RENESAS TECHNICAL UPDATE

製品分類	MPU & MCU	発行番号	TN-16C-A191A/J	Rev.	第1版
題名	R32C/117グループハードウェアマニュアルの誤記訂正		情報分類	技術情報	
適用製品	R32C/117グループ	対象ロット等	関連資料	R32C/117グループハードウェア マニュアル Rev.1.00 (RJJ09B0565-0100)

R32C/117グループハードウェアマニュアル Rev.1.00 において誤記がありましたので、以下のとおり訂正いたします。

図16.2 タイマBの構成

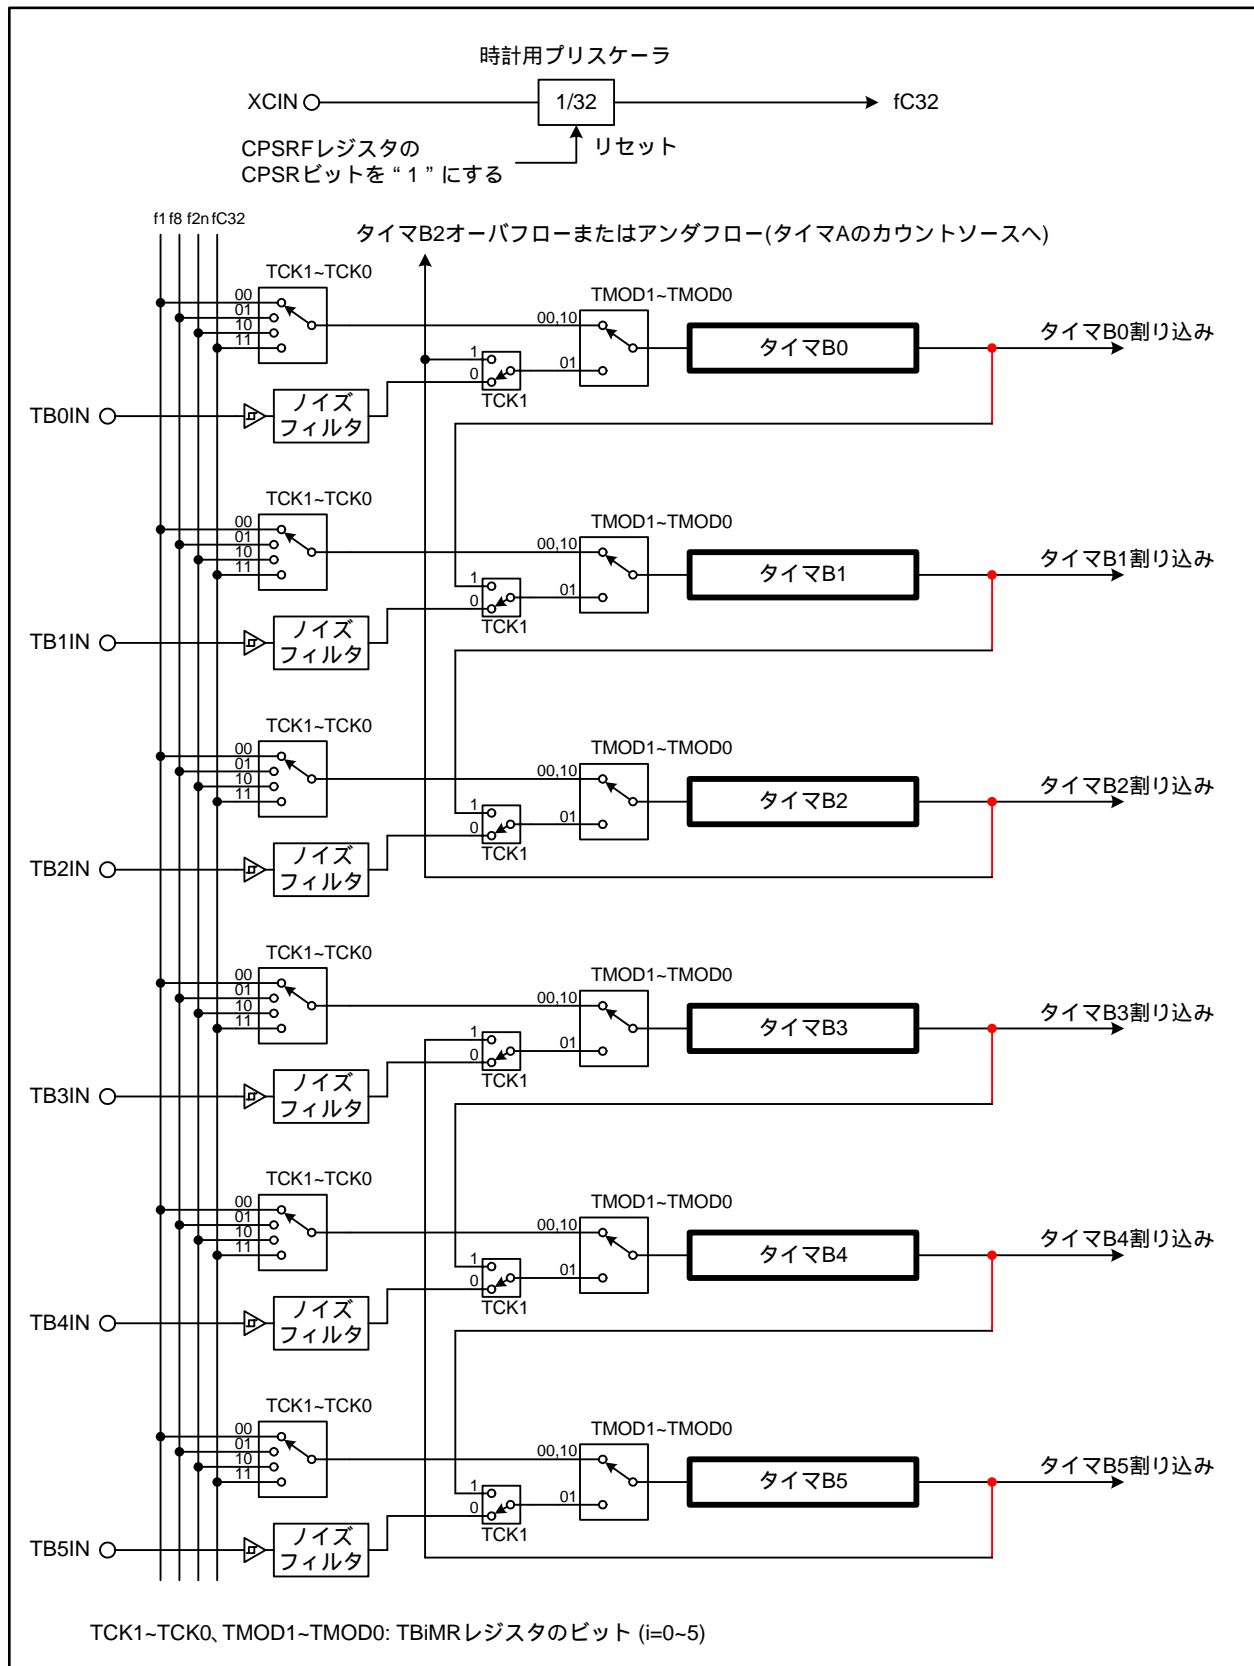
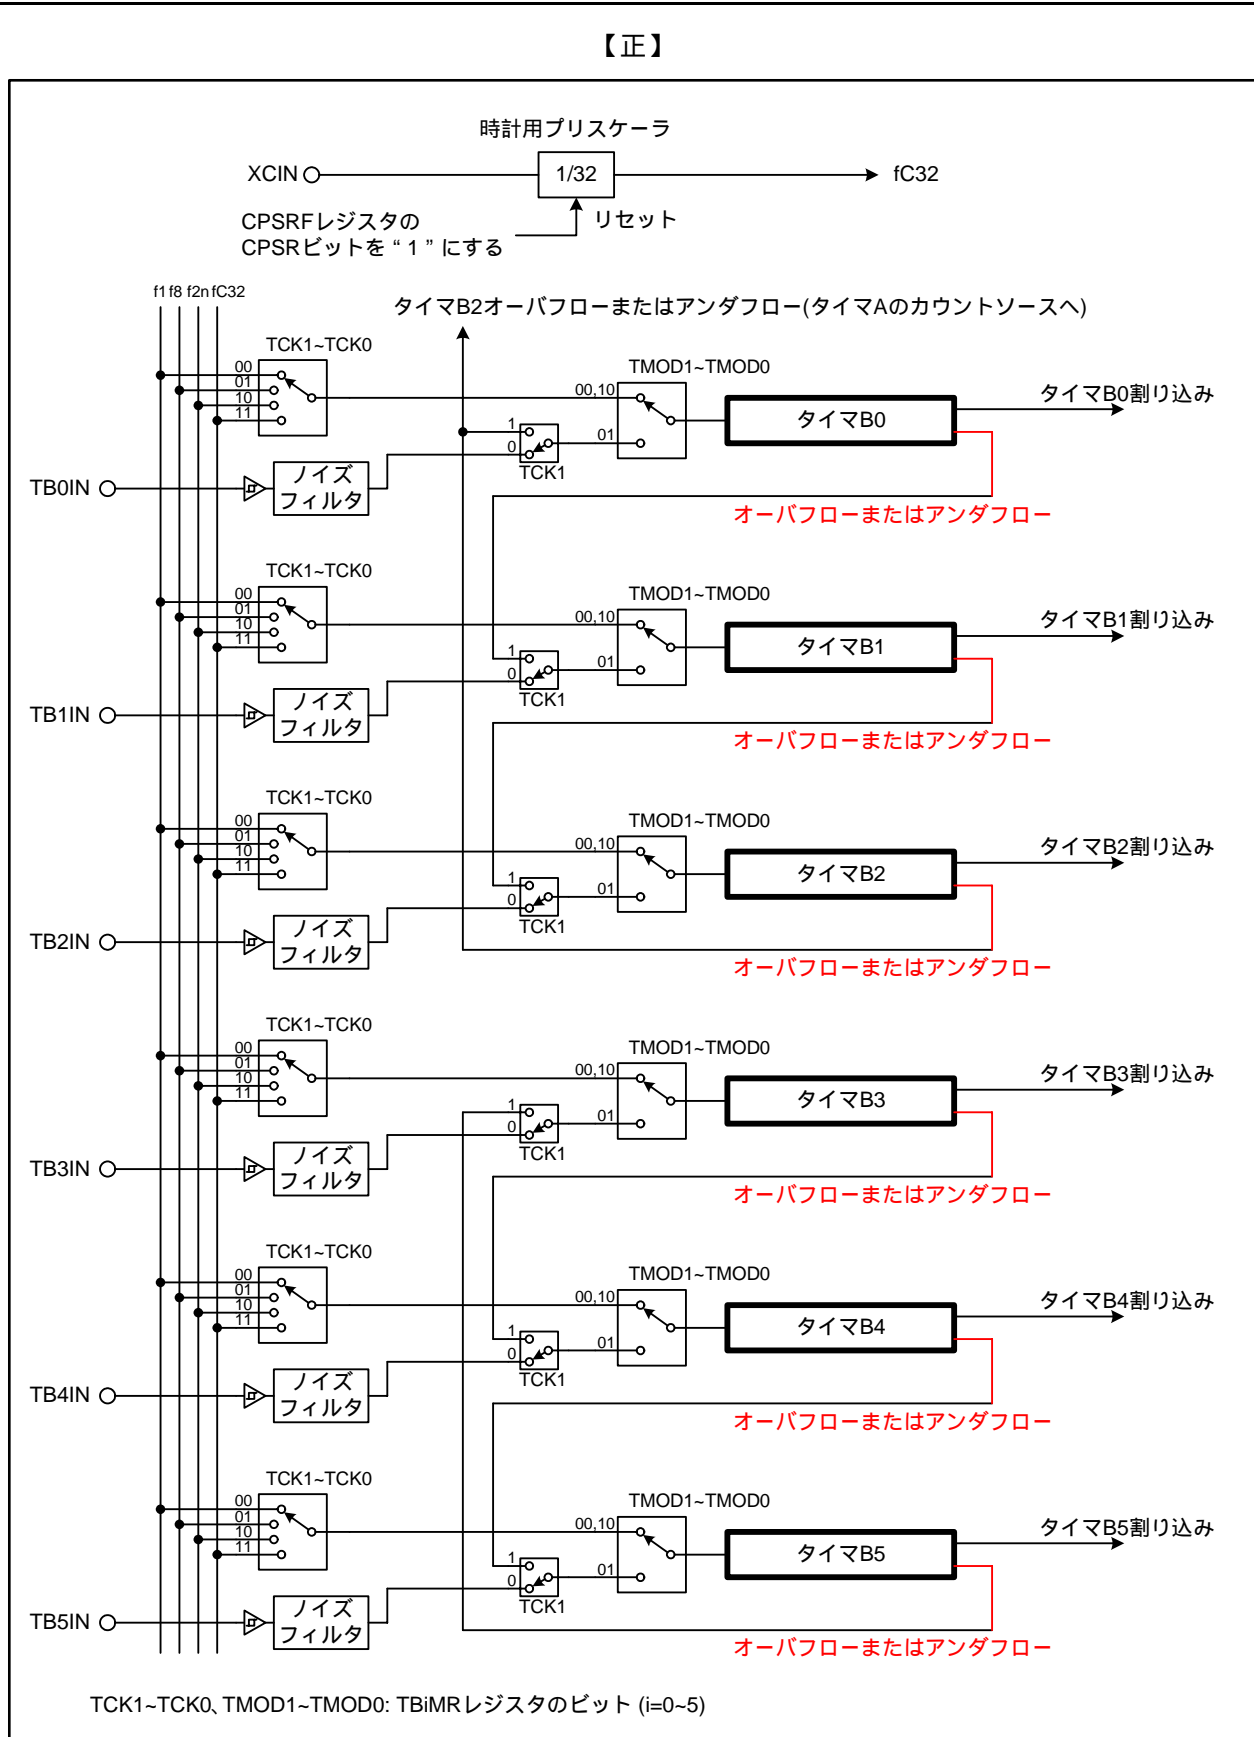
図16.2を以下のとおり訂正いたします。
